Nordhordland Folkehøgskole  
Holtermandsvegen 3  
5918 Frekhaug

Vår: 23/2344 - 23/21255

## Førehandsvarsel om endring av logge- og tømmefrekvens av fettutskiller ved Nordhordland Folkehøgskole - Gbnr 323/519 Frekhaug

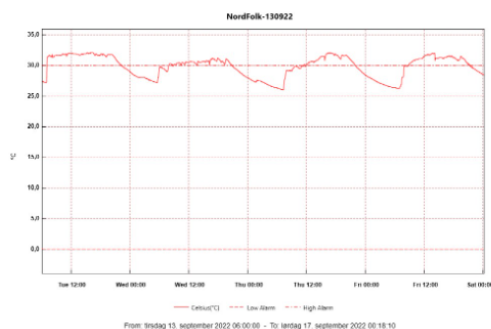
Årsrapport for 2022 viser at anlegg ikkje stettar krav til utslépp. Anlegg har for høg temperatur. Av rapporten ser vi at anlegget, i periodar, ikkje har noko funksjon. Temperatur er målt til over 32 °C (sjå logg under). Ved denne temperaturen vert fett ikkje utskilt i anlegg men vert ført ut på kommunalt avløp med avløpsvatnet.

Optimal temperatur i ei fettutskiljar vil ligge mellom 15 og 20°C. Når temperaturen i anlegg når 30°C, vil anlegget ikkje kunne skilje ut fett og vil da ikkje fungere etter intensjonen. Anlegg har ingen funksjon. Ved 30°C vil fett verte ført ut på kommunen sitt avløpsnett og avsettast der. Fett vil tette avløpsnettet og kan forårsake tilbakeslag av kloakk i bygg som ligg nedstrøms anlegg.

Kommunen vil frå og med 2023 auke tømme- og loggefrequensen til minimum 8 gonger per år, samt sette krav om at det skal utførast minst 4 temperaturlogger per år.
